リコール届出番号 2803

## 改善箇所説明図

ダンプ車

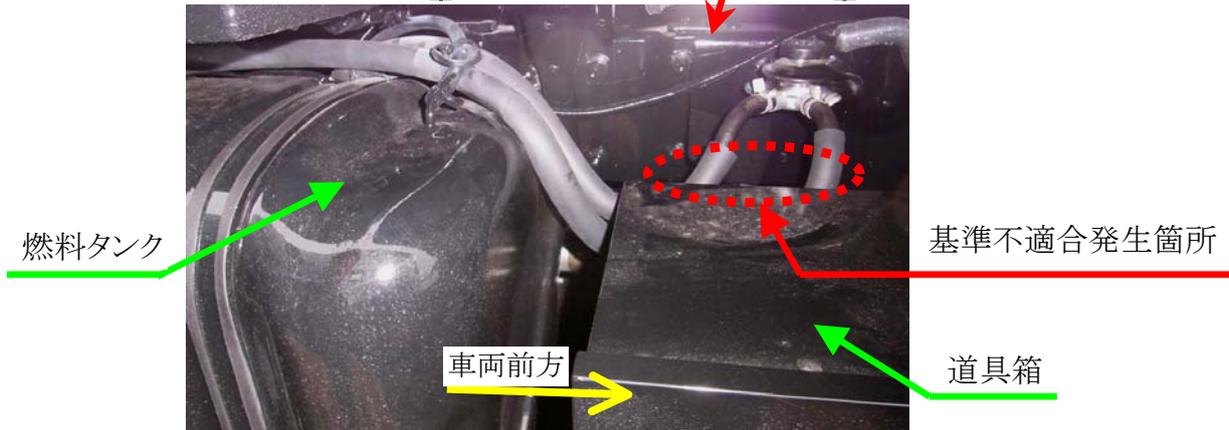
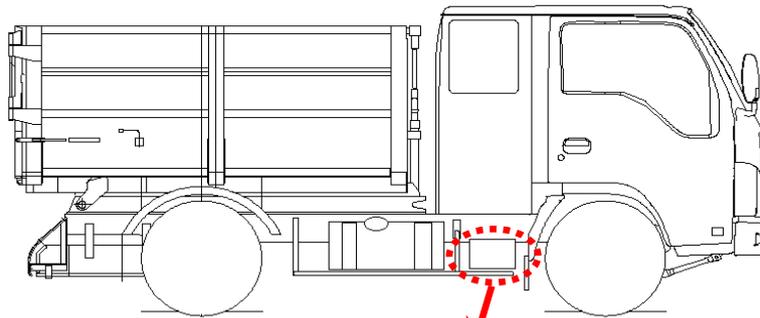
ダンプ車の燃料ホースにおいて、工具箱を取り付けた際の燃料ホースの固定方法が不適切なため、工具箱と接触しているものがある。そのため、走行時の振動等により燃料ホースが損傷し、燃料が漏れ、最悪の場合、火災となるおそれがある。

全車両、燃料ホース固定ブラケット及びプライミングポンプ延長ブラケットを追加し、燃料ホースを固定するとともに、当該ホースの状態を点検し、損傷がある場合は新品と交換する。
